도명 SMA-LJ-H4-R VER.3

도번 CN00928-7/1

ST \ 가공										
ST(기존)										
ST(개선)

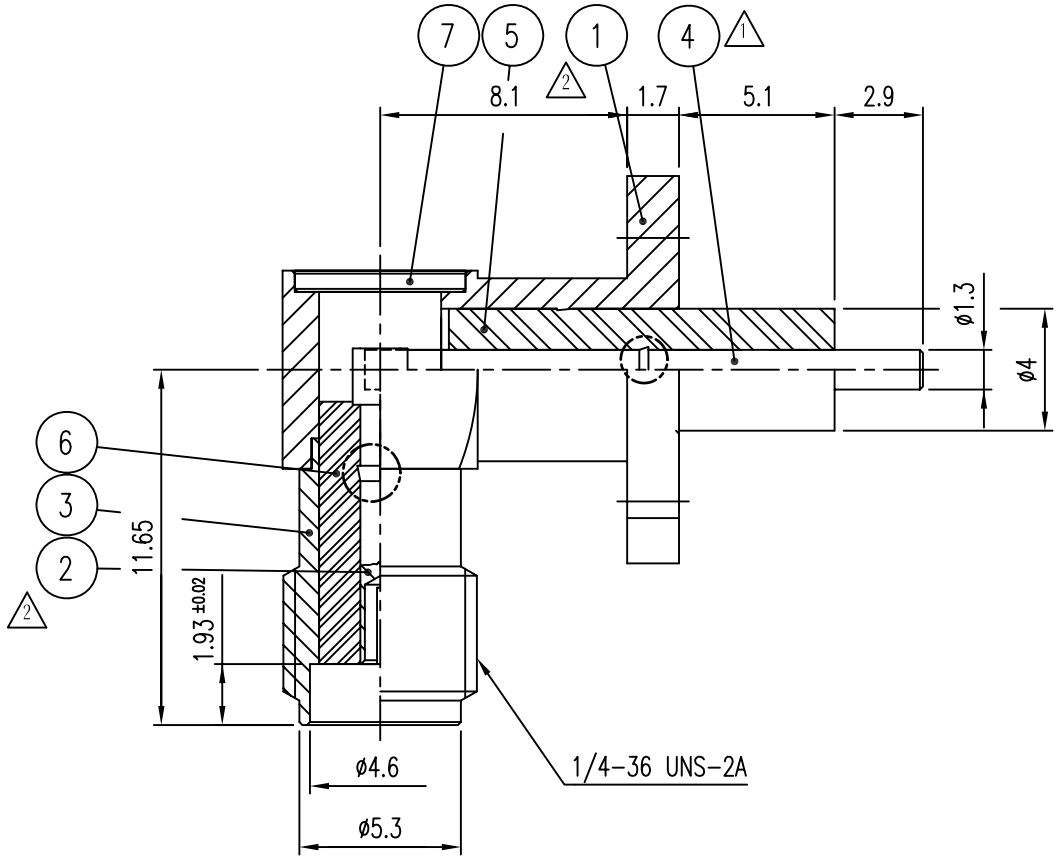
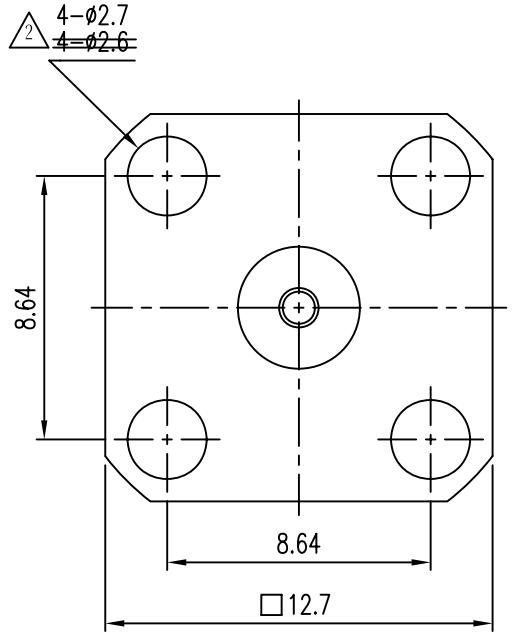
부호	내 용	수정자	승인자	년 월 일
1	생산성 향상[설변No. 2005-168] (맵공정시 PIN 밀림현상 개선으로 인한 낚시바늘 추가)	김인철	최종락	2005. 7. 20.
2	신뢰성 향상 [설변No.연구2006-149] (PIN 밀림 방지 낚시바늘 삽입 및 BODY HOLE 치수변경)	김인철	윤상진	2006. 7. 27.
3	절연체 공용화로 인한 코드 변경	은선영	김인철	2020. 12. 24.
